N° : FCO-MR-17-0008Z
N° controllo: QAM 17-038
Tipo di azione: Richiamo
Gennaio 2018

AVVISO DI SICUREZZA URGENTE

Informazioni sulle note riguardanti il lettino per il paziente

Nome prodotto : OASIS

Barra in acciaio inossidabile fig.1

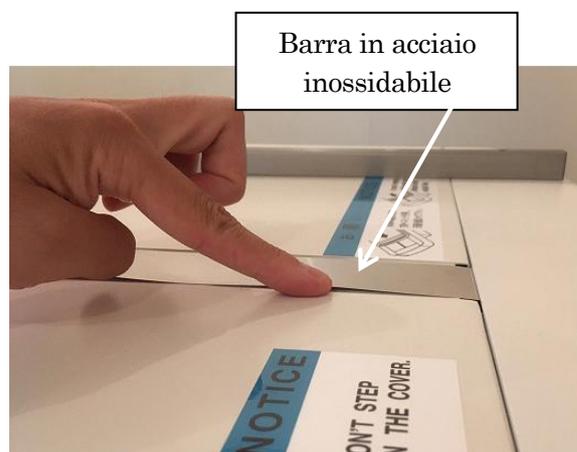
Hitachi ha riscontrato che l'operatore potrebbe subire lesioni alle dita toccando i bordi della barra in acciaio inossidabile posta sotto al ripiano del lettino.

Quando si opera un paziente sul lettino, fare attenzione a non toccare la barra in acciaio inossidabile con le dita.

Hitachi implementerà un'azione correttiva per evitare che le dita entrino in contatto con la barra in acciaio inossidabile aggiungendo un rivestimento protettivo.

Hitachi prevede di iniziare a implementare i rivestimenti protettivi a marzo 2018. Hitachi Service vi contatterà non appena saranno disponibili i rivestimenti protettivi, in modo da poter programmare l'azione correttiva presso la vostra struttura.
